Ouvrage de retenue sur le Hain, en amont de la Zone d'Immersion Temporaire (Z.I.T.) du «PARADIS» à Braine l'Alleud.

# Situation ancienne au niveau de l'ouvrage de retenue du Hain à la ZIT du «PARADIS»

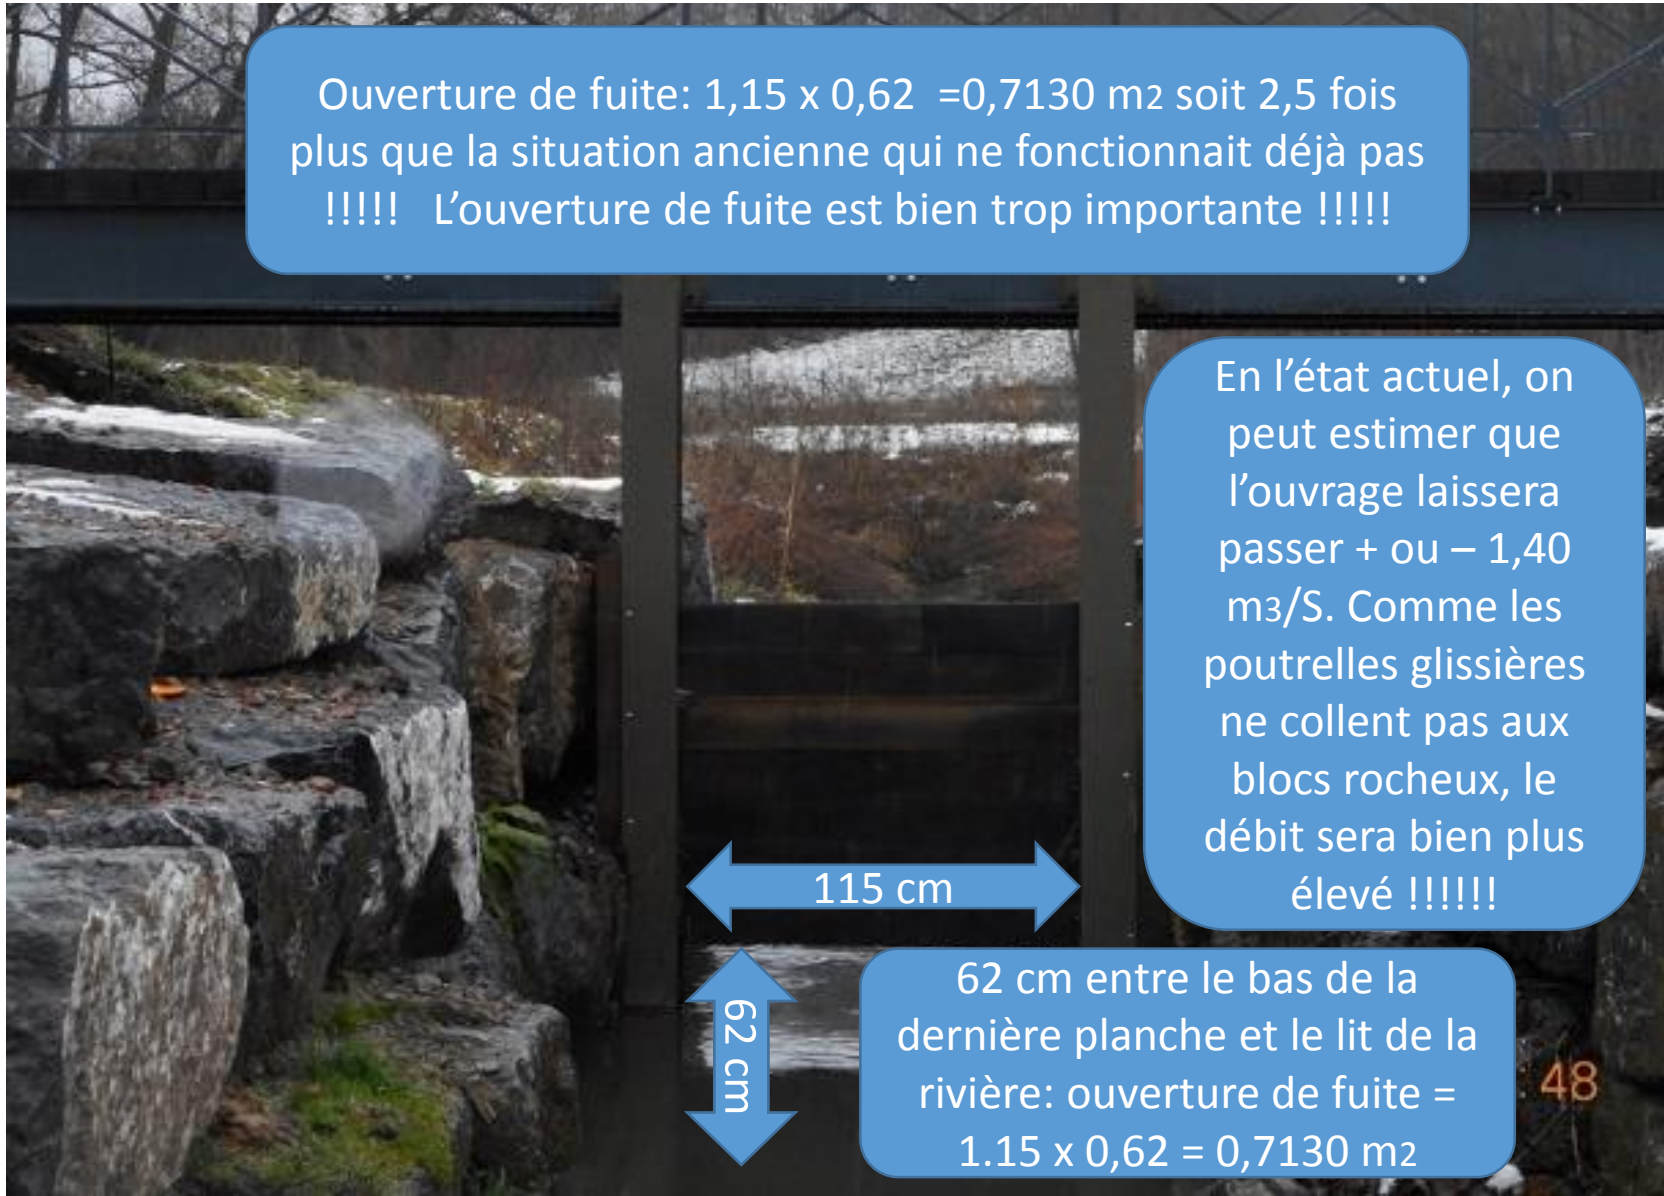
L'expérience acquise au fil du temps nous faisait dire qu'un diamètre de fuite de 60 cm était déjà trop important pour faire dévier l'eau du Hain vers la Z.I.T. du « PARADIS » sauf à une occasion où le tuyau était bouché.

Tuyau d'un diamètre de 60 cm = 0,28 m<sup>2</sup> soit + ou - 0,56 m<sup>3</sup>/S

Ouverture de fuite:  $1,15 \times 0,62 = 0,7130 \text{ m}^2$  soit 2,5 fois plus que la situation ancienne qui ne fonctionnait déjà pas !!!!! L'ouverture de fuite est bien trop importante !!!!!

En l'état actuel, on peut estimer que l'ouvrage laissera passer + ou -  $1,40 \text{ m}^3/\text{S}$ . Comme les poutrelles glissières ne collent pas aux blocs rocheux, le débit sera bien plus élevé !!!!!

62 cm entre le bas de la dernière planche et le lit de la rivière: ouverture de fuite =  $1.15 \times 0,62 = 0,7130 \text{ m}^2$

- En amont de la ZIT: nous insistons pour qu'un ouvrage (manuel) permettant de réguler avec précision (comme à Silly) le débit du Hain soit installé rapidement juste en aval de la zone de débordement, de telle sorte que cette retenue permette à la ZIT de jouer pleinement son rôle en terme de prévention contre les inondations.

# Tuyau de fuite du Hain vers la Z.I.T.

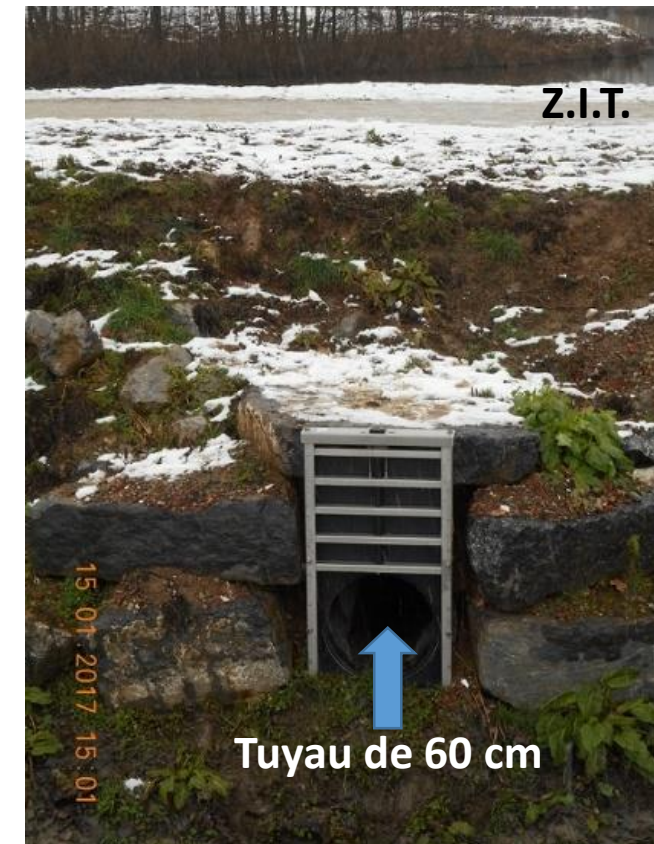
Un ouvrage de retenue réglable (comme à Silly) est indispensable pour dévier avec précision les eaux du Hain dans la ZIT du «PARADIS».

L'ouvrage installé actuellement sur le Hain, juste en aval de la zone de débordement est statique et inefficace. **En situation critique et à la demande de la cellule de crise, la rivière doit pouvoir être totalement déviée et stockée dans la Z.I.T. du «PARADIS», ce que l'ouvrage statique ne permet pas actuellement.**

Ces ouvrages offrent toutes les possibilités de régulation, pour dévier en partie ou totalement la rivière dans la zone de stockage. Ce type d'ouvrage manuel devrait être installé sur le Hain à la Z.I.T. «PARADIS».
